改善箇所説明図 ①

改善処置: 前右側フレーム部の例

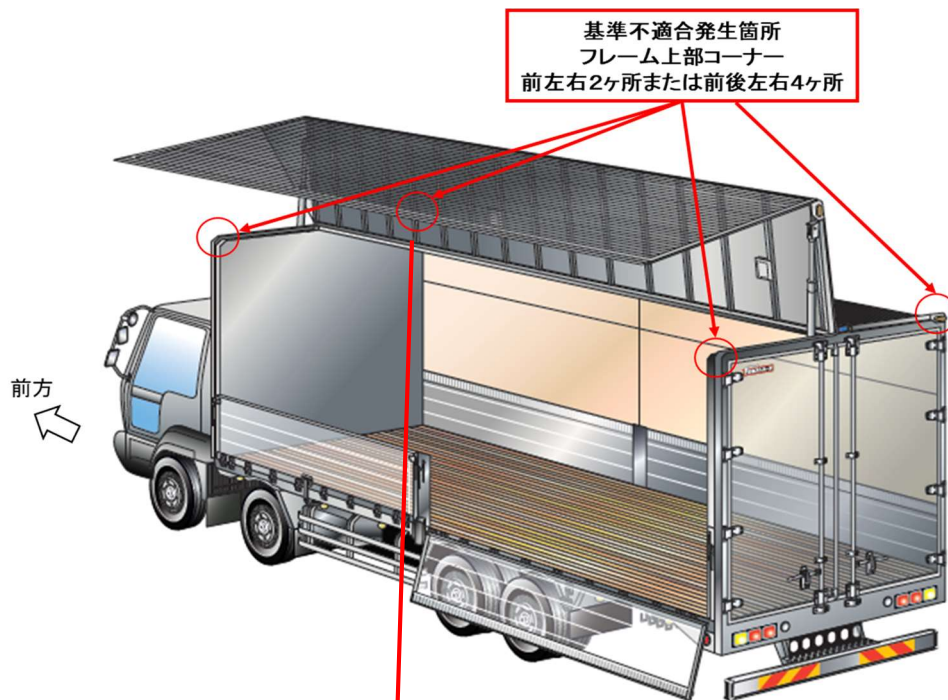
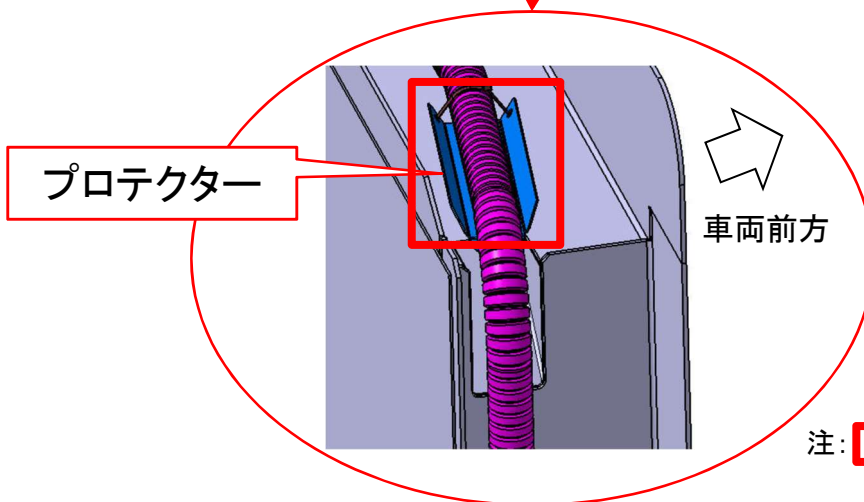
【不具合の内容】

ウイング車において、ウイング開閉用油圧ホースの配索が不適切なため、フレーム上部コーナーに接触しているものがある。この状態でウイング開閉を繰り返すと、ホースがコーナーに強く押し当てられて損傷し、作動油が漏れ、ウイングが作動しなくなる場合がある。最悪の場合、ウイング開時に開用ホースが損傷すると、ウイングが降下するおそれがある。

【改善措置の内容】

全車両、油圧ホースにフレーム上部コーナーとの接触を防ぐプロテクターを取付ける。
また、油圧ホースに損傷がある場合は、損傷部を新品に交換する。

改善箇所説明図 ②

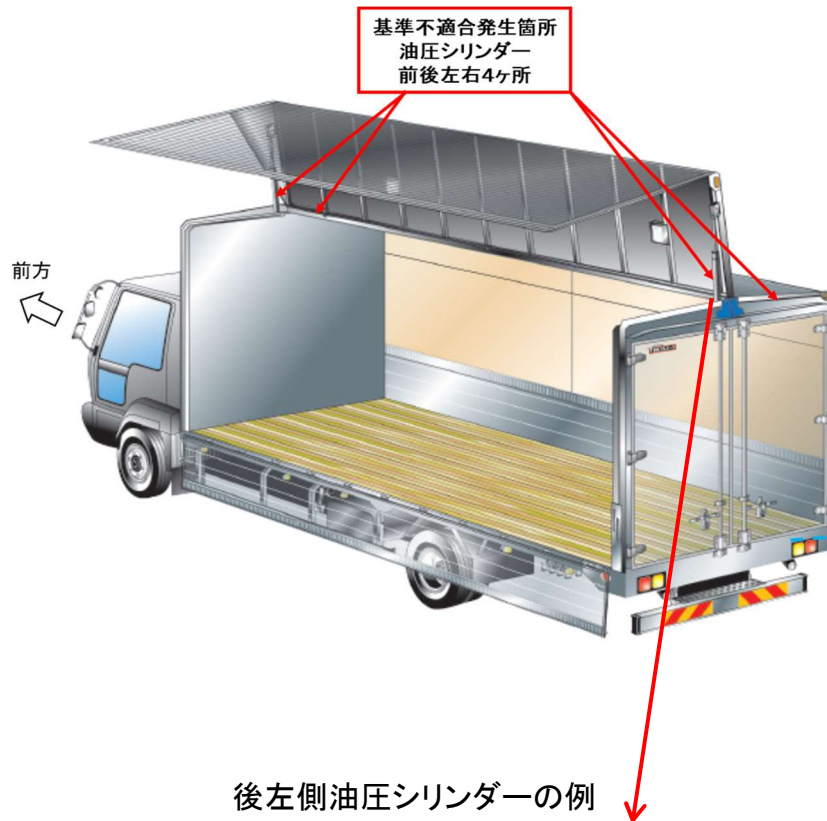
【不具合の内容】

中型ウイング車において、ウイング開閉用油圧シリンダーの閉用配管継手の締め付けが不適切なため、継手が緩む場合がある。この状態でウイング開閉を繰り返すと、閉用ホースがフレームに接触して損傷し、作動油が漏れ、ウイングが作動しなくなるおそれがある。

規定トルクで締め付け直し

ハーネスバンドで固定追加

【改善措置の内容】

全車両、油圧シリンダーの配管継手を規定トルクで締め付け直し、油圧ホースをハーネスバンドで固定する。
また、油圧ホースに損傷がある場合は、損傷部を新品に交換する。
